改善箇所説明図

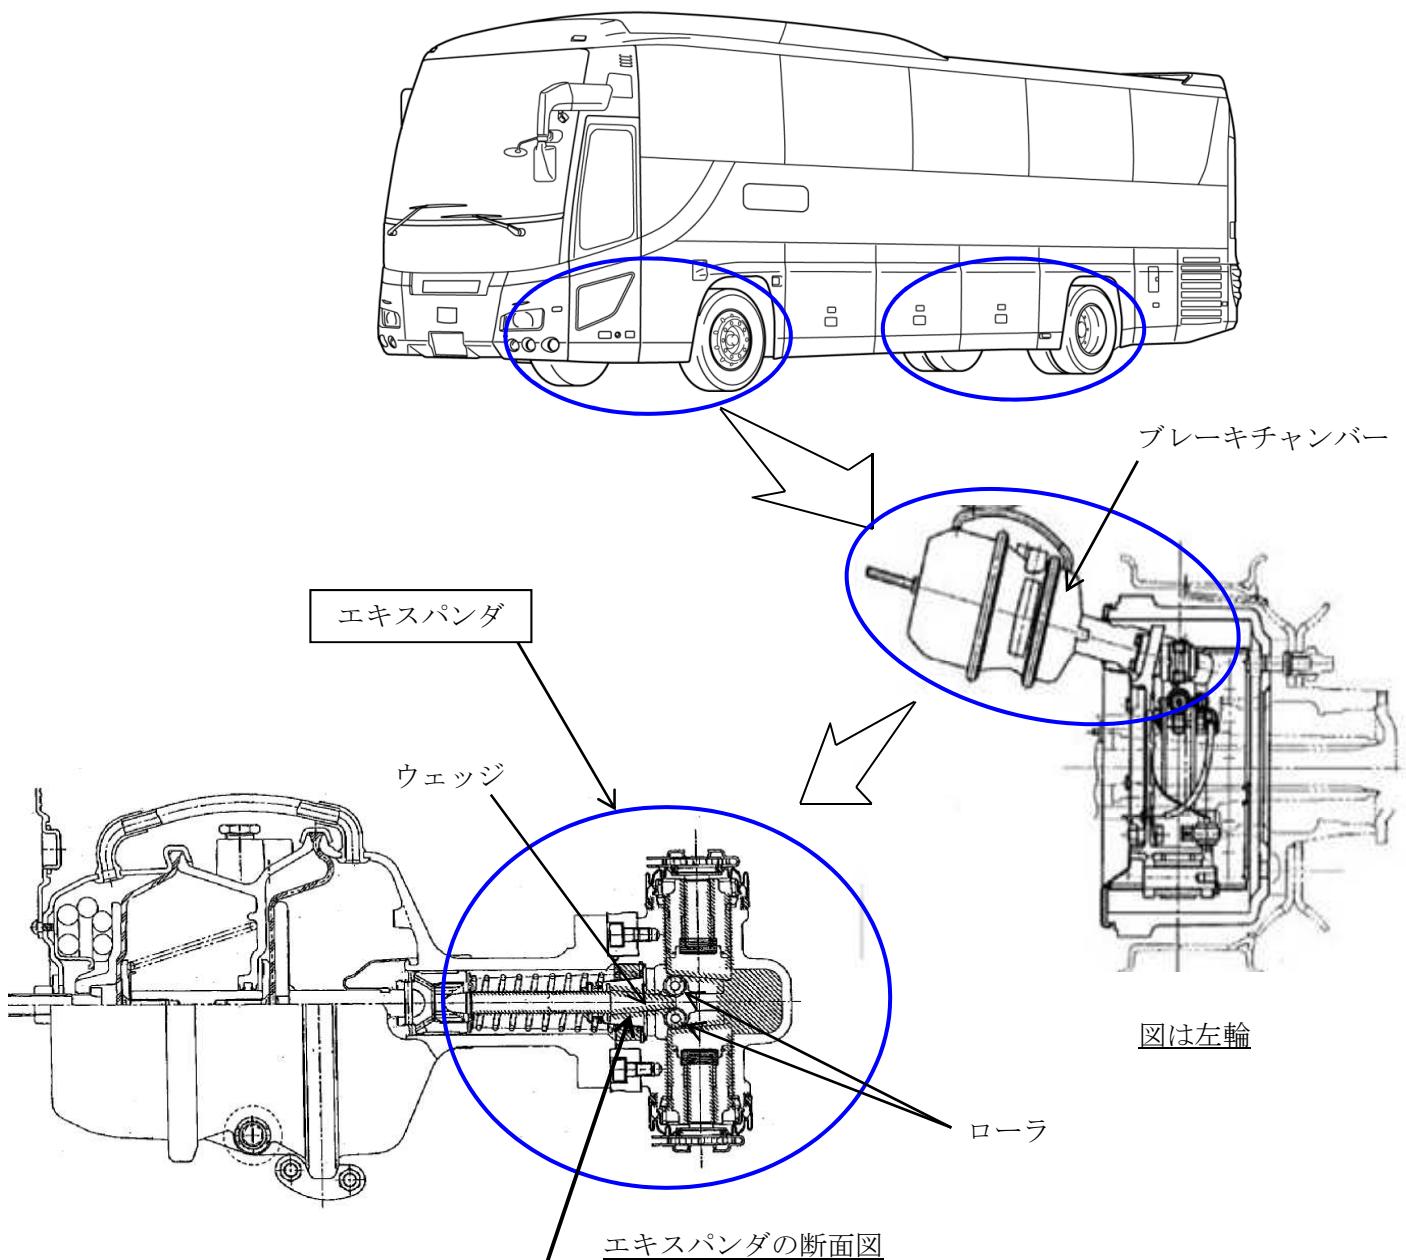
基準不適合発生箇所

大型バスのブレーキにおいて、エキスパンダのウェッジの熱処理が不適切なため、硬度が不足しているものがある。そのため、制動を繰り返すことでウェッジが摩耗し制動力が変化し、最悪の場合、ウェッジが損傷し、車輪の制動ができなくなるおそれがある。

改善の内容

全車両、当該エキスパンダの製造番号を点検し、対象のものは良品と交換する。

識別 : 改善済車両にはネームプレートに白色ペイントを塗布する。
